Ihr Zeichen 25-33-3721.1-MUC-5-07
Vom 06.04.2010
Unser Zeichen VE-MUC/PFV_3SLB_Erg.
Vom 25.05.2010

**Verkehrsflughafen München; Antrag der Flughafen München GmbH auf Planfeststellung einer 3. Start- und Landebahn gemäß §§ 8 ff. LuftVG; ergänzende Unterlagen der FMG und wirtschaftswissenschaftliches Gutachten des Hamburgischen Weltwirtschaftsinstituts (HWWI)
hier: ergänzende Einwendung und Stellungnahme des Bund Naturschutz in Bayern e.V. (BN)**

Spezifischer Treibstoffverbrauch im Passagierverkehr
Angaben in Liter/100 Passagierkilometer

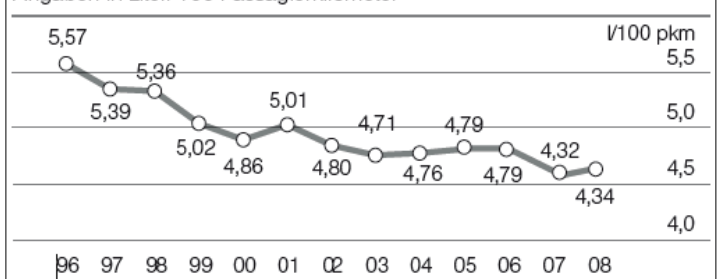
- **Luftverkehrspreise - spezifischer Treibstoffverbrauch:** auch hier sind Fehler in der Datengrundlage feststellbar. Intraplan stellt unter Bezugnahme auf IATA fest, dass der spezifische Treibstoffverbrauch „im langjährigen Mittel etwa um 2% p.a. pro Personenkilometer gesunken“ ist (S. 18 Intraplan-Gutachten). Dem widerspricht jedoch die Bilanz von Lufthansa, die offenbar selbst mit unterschiedlichen Zahlen operieren muss, um einen nennenswerten Rückgang darstellen zu können (beide Abb. aus Jahresberichten der Lufthansa):

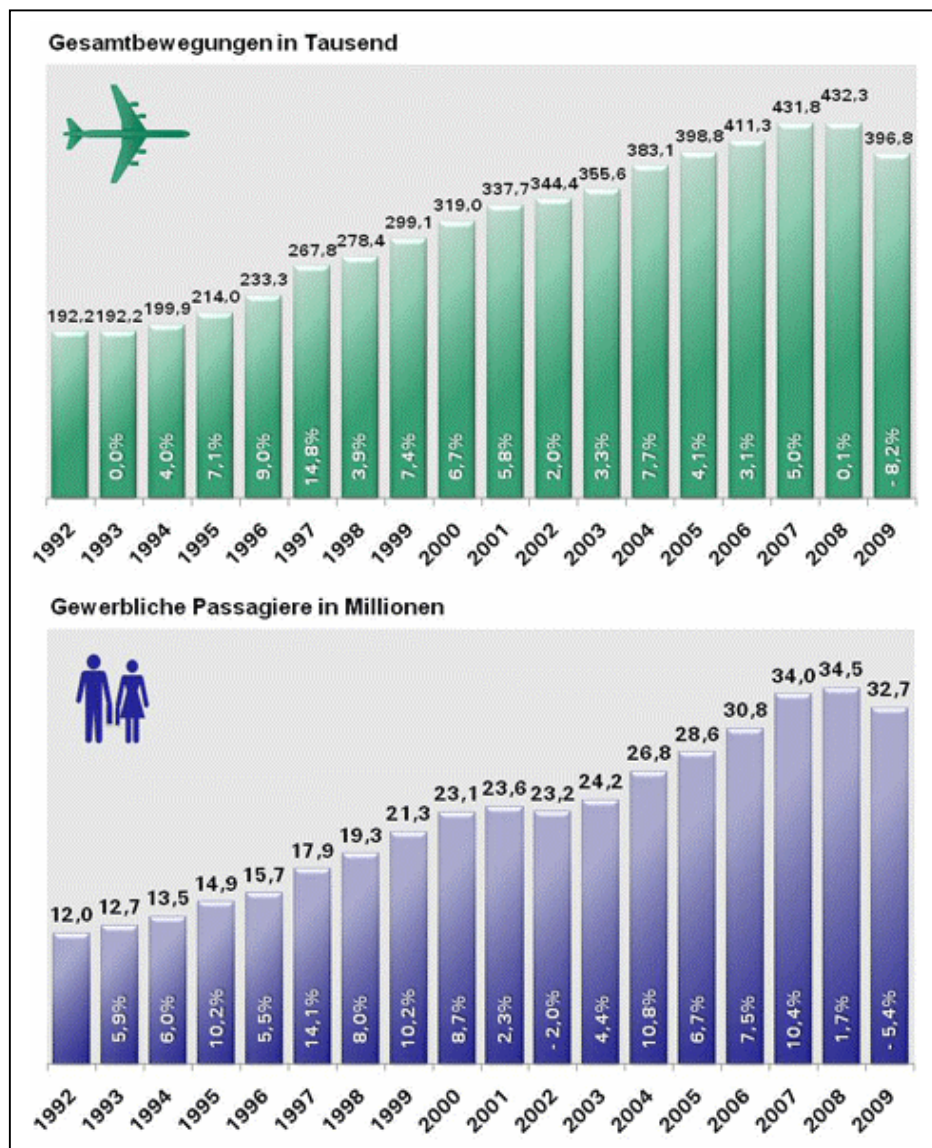
- **Schwere des Einbruchs der Flugbewegungen am Flughafen München:** 2009 erfolgte ein Rückgang der Flugbewegungen um –8,2%. Der Prognose von Intraplan (2007) von 455.900 Flugbewegungen steht eine Realität von 396.800 Flugbewegungen gegenüber. Auch die Passagierzahlen gingen 2009 um –5,4% zurück. Wie die Grafiken der FMG selbst zeigen, ist dies ein beispielloser Einbruch in der Geschichte des Flughafens:

Diese Entwicklung als Folge der Wirtschafts- und Finanzkrise wird im überarbeiteten Intraplan-Gutachten nicht ausreichend berücksichtigt und stark unterschätzt. Dieses Defizit wird auch durch die aktuellen Entwicklungen bereits bestätigt (s.u.). Wir weisen darauf hin, dass diese Entwicklung bereits im Erörterungstermin absehbar war und von uns vorgetragen wurde, von der FMG und den Intraplan-Gutachtern jedoch als völlig abwegig abgetan wurde. Fakt ist, dass die Prognosen des BN für die Flugbewegungen 2009 genauer waren als die der Firma Intraplan! Es ist nicht erkennbar, weshalb die Intraplan-Prognose 2010 besser und glaubwürdiger geworden sein sollte.

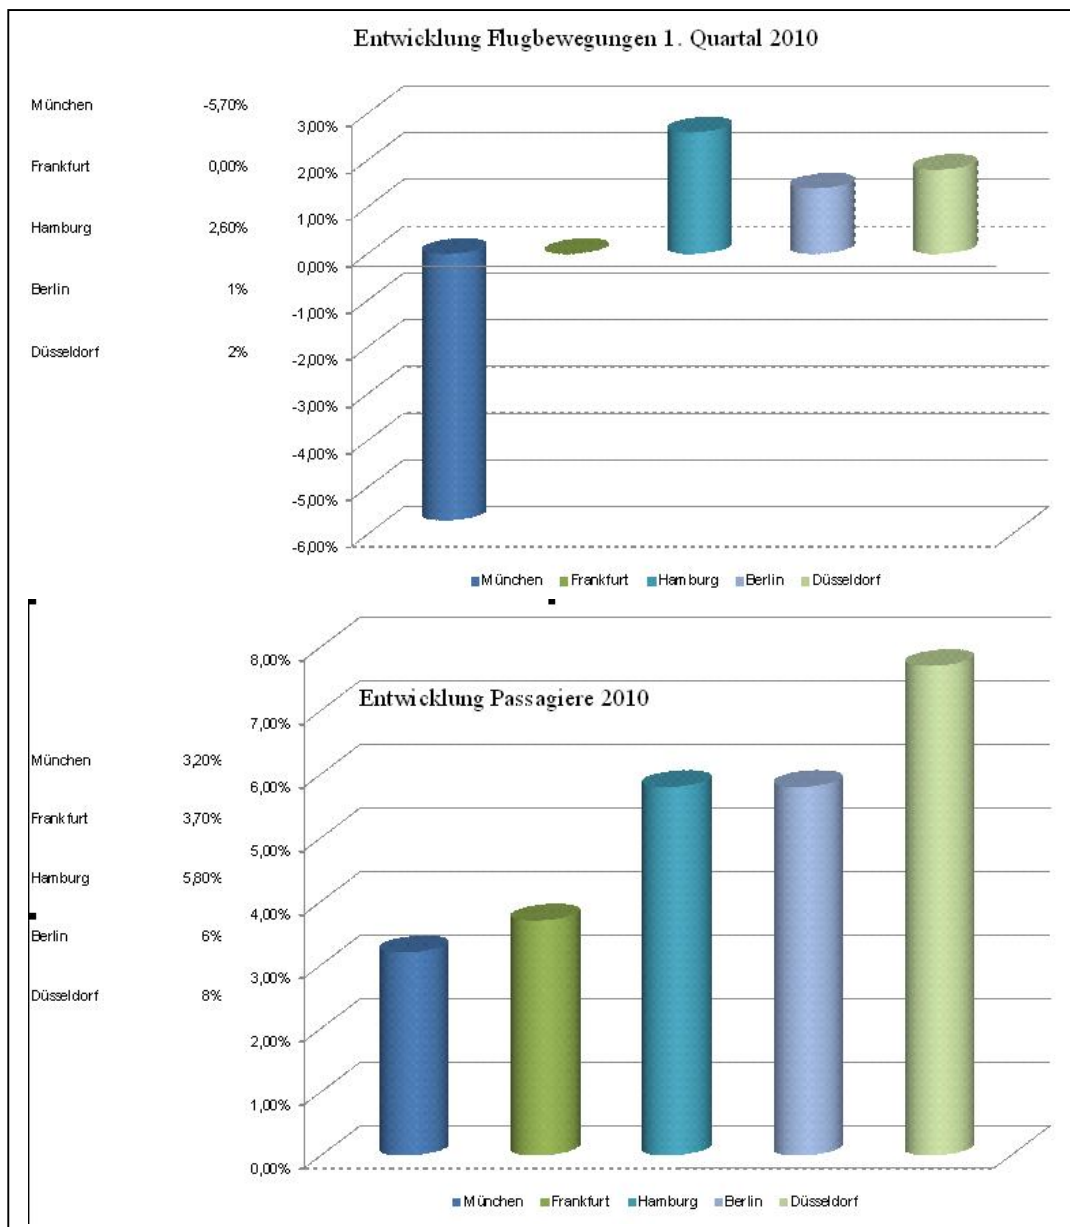
- Januar: -5,6 % / Passagiere: -1,0 %
- Februar: -8,0 % / Passagiere: -2,0 %
- März: -3,7 % / Passagiere: +11,3 %
- April: -17,9 % / Passagiere: - 14,0 %
- Mai, KW 18 (DFS): -1,3 % /
- Mai, KW 19 (DFS): -5,5 % /

Von Januar bis April 2009 ging die Zahl der Flugbewegungen um 8,8 % zurück, von Januar bis April 2010 betrug der Rückgang 8,9 %. Verglichen mit 2008 liegt das Minus in den ersten 4 Monaten sogar bei 17 %! Im Vergleich der 5 größten deutschen Flughäfen im 1. Quartal 2010 liegt München bezüglich der Flugbewegungen und Passagiere an letzter Stelle:
